Mission régionale d'autorité environnementale  
ÎLE-DE-FRANCE

**Avis délibéré**  
**sur le projet d'aménagement de la zone d'aménagement**  
**concerté (ZAC) Charcot à Puteaux (92)**

N°MRAe APJIF-2022-23 en  
date du 07/04/2022

Figure 6: Principes de couverture de la RD 913 (étude d'impact p.21)

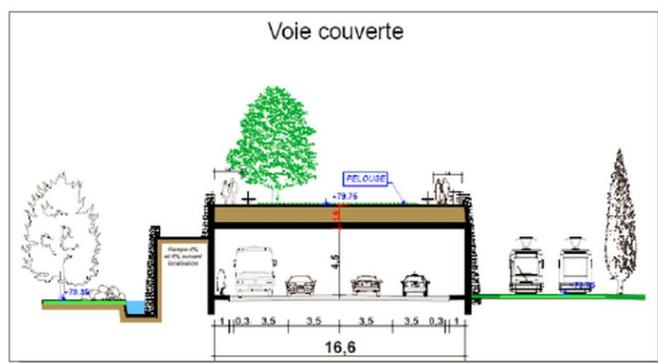
Bien que l'étude d'impact indique que les choix architecturaux de la ZAC Charcot soient cohérents avec ceux de la ZAC des Bergères, et que « le projet ait été conçu pour former un ensemble homogène et harmonieux avec l'ensemble de l'ÉcoQuartier des Bergères et avec les bâtiments proches » (p.181), la MRAe note que les hauteurs du nouveau quartier sont bien supérieures à celles de son environnement bâti immédiat et que la qualité des transitions n'est pas assez démontrée. De plus, la couverture d'une partie de la RD 913, formant un dénivelé de six mètres dans le parc central entre les deux ZAC, créera une rupture physique et visuelle importante dans l'axe centrale de l'« ÉcoQuartier », et risque de participer, avec la forme circulaire du bâti, à l'effet d'enclavement.

**(3) La MRAe recommande de compléter le dossier par des coupes et des vues supplémentaires, avant et après projet, depuis les principaux points proches et lointains, y compris à hauteur d'homme, pour permettre de mieux apprécier l'insertion urbaine et paysagère du projet, et de mieux étayer les analyses paysagères justifiant le parti pris d'aménagement.**

Figure 8: Résultats de la campagne de mesures in-situ de la qualité de l'air (étude d'impact p.139)

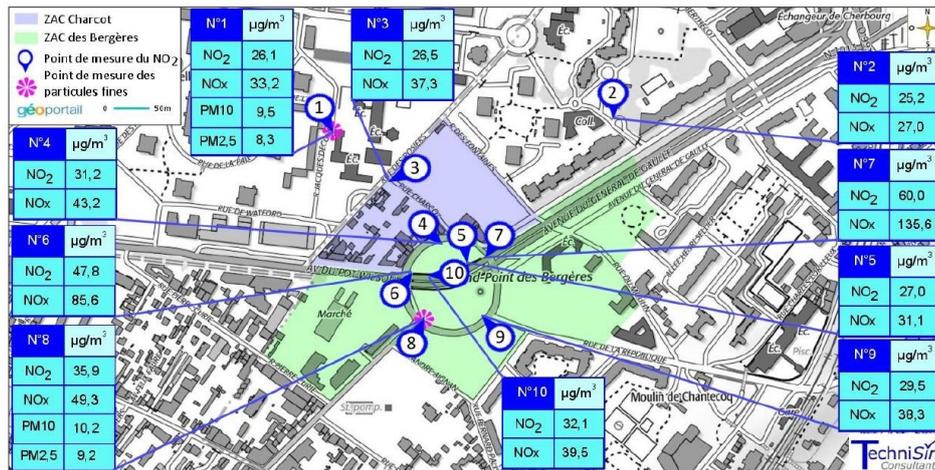
La MRAe souligne que les mesures ont été réalisées lors d'une période de couvre-feu, décidé pour lutter contre l'épidémie de Covid19, qui a entraîné une baisse des volumes de trafic dans l'agglomération parisienne d'environ 20 % à 25 % par rapport à la situation initiale. Les valeurs obtenues par ces mesures sont donc inférieures aux concentrations initiales en-dehors de l'épidémie de Covid19.

- actualiser les mesures de la qualité de l'air effectuées en période de crise sanitaire, d'actualiser également, en conséquence, l'étude de la qualité de l'air,
- compléter les simulations d'émissions de polluants à l'état projet en y intégrant l'ensemble des sources d'émissions auxquelles seront exposées les populations,
- de préciser les conditions de mise en œuvre des mesures d'évitement et de réduction des impacts du projet sur la qualité de l'air, afin d'en démontrer le caractère opérationnel et l'efficacité.

Figure 10: Carte de bruit le jour après la réalisation du projet (étude d'impact p.236)

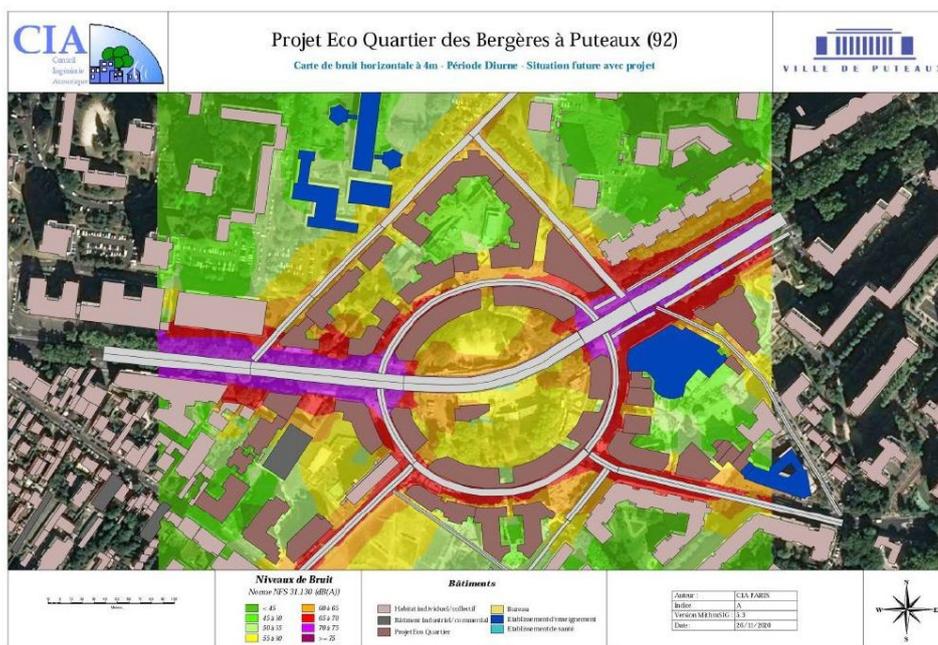
Au regard des futurs niveaux de bruit modélisés et de l'importance sanitaire de cet enjeu, la MRAe estime que les mesures proposées, reposant essentiellement sur un isolement acoustique réglementaire des bâtiments, ne sont pas suffisantes. Il est nécessaire de proposer d'autres mesures permettant d'améliorer le confort sonore des futurs habitants, notamment l'été avec les fenêtres ouvertes, telles que par exemple un agencement des immeubles et des appartements, un positionnement des pièces de vie, des protections acoustiques à la source.

Dans un souci de protection de la santé humaine, la MRAe suggère par ailleurs de se référer aux valeurs de l'OMS comme éléments de référence pour les mesures de réduction du bruit. Elle a établi les seuils de gêne sérieuse à l'extérieur de l'habitat durant la journée à 54 dB(A) et à 44 dB(A) pour les bruits nocturnes, niveaux largement dépassés sur le site du projet.

- de présenter les niveaux de bruit, obtenus par modélisation, exprimés en indicateurs Lden et Ln, puis de les comparer aux seuils préconisés par l'OMS en 2018 ;
- de présenter des mesures d'évitement et de réduction adaptées afin d'obtenir des niveaux de bruits acceptables pour les futurs habitants, notamment l'été, fenêtres ouvertes et dans les espaces extérieurs.

**Figure 11: Comparaison globale des émissions annuelles en fonction du scénario (étude d'impact p.54)**

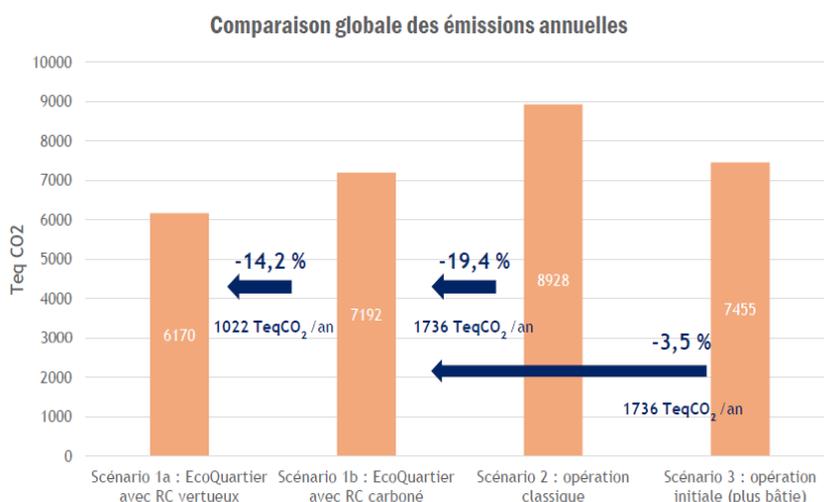
Bien que le projet retenu apparaisse comme le moins émissif en gaz à effet de serre, la MRAe constate qu'il a été réalisé sur l'ensemble de l'« ÉcoQuartier », ce qui ne permet pas d'apprécier ce qui relève spécifiquement de la ZAC Charcot, et que par ailleurs il ne prend pas en compte les démolitions du bâti et des voiries existants, qui est une phase pourtant constitutive du projet et potentiellement fortement émissive. De plus, le bilan carbone réalisé permet de dresser une estimation des émissions de gaz à effet de serre selon différentes variantes du projet, mais ne permet pas d'appréhender l'impact du projet sur le changement climatique. Pour cela, la MRAe estime qu'il est nécessaire de réaliser un état initial des émissions de gaz à effet de serre, à comparer avec les émissions calculées grâce au bilan carbone.

- de compléter le bilan carbone par l'estimation des émissions générées par les phases travaux du projet, notamment les démolitions réalisées ;
- de réaliser un état initial des consommations énergétiques et des émissions de gaz à effet de serre du site du projet et de le comparer aux consommations et aux émissions projetées.

Figure 12: Localisation de la ZAC Charcot par rapport aux projets au titre des effets cumulés (étude d'impact p.266)

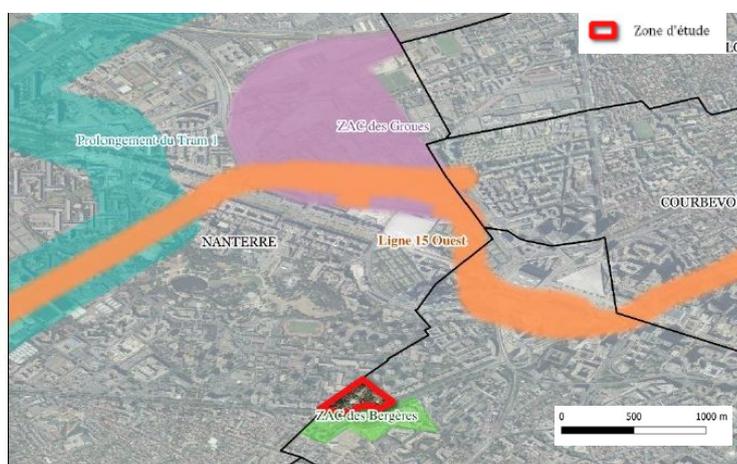
La MRAe note l'absence du projet de rénovation urbaine de la ZAC Parc Sud à Nanterre situé à proximité presque immédiate de la ZAC Charcot, au nord, dont la livraison finale est prévue pour 2025.

- de préciser le calendrier des différents chantiers sur l'ensemble de l' « ÉcoQuartier » ;
- d'intégrer le projet de rénovation urbaine de la ZAC du Parc Sud à Nanterre dans la liste des projets pris en compte pour l'évaluation des effets cumulés ;
- de compléter l'étude d'impact par une analyse quantitative des effets cumulés, notamment en matière de trafic et de nuisances associées pour les riverains et les premiers habitants ou usagers du futur quartier, et par des mesures d'évitement et de réduction adaptées.
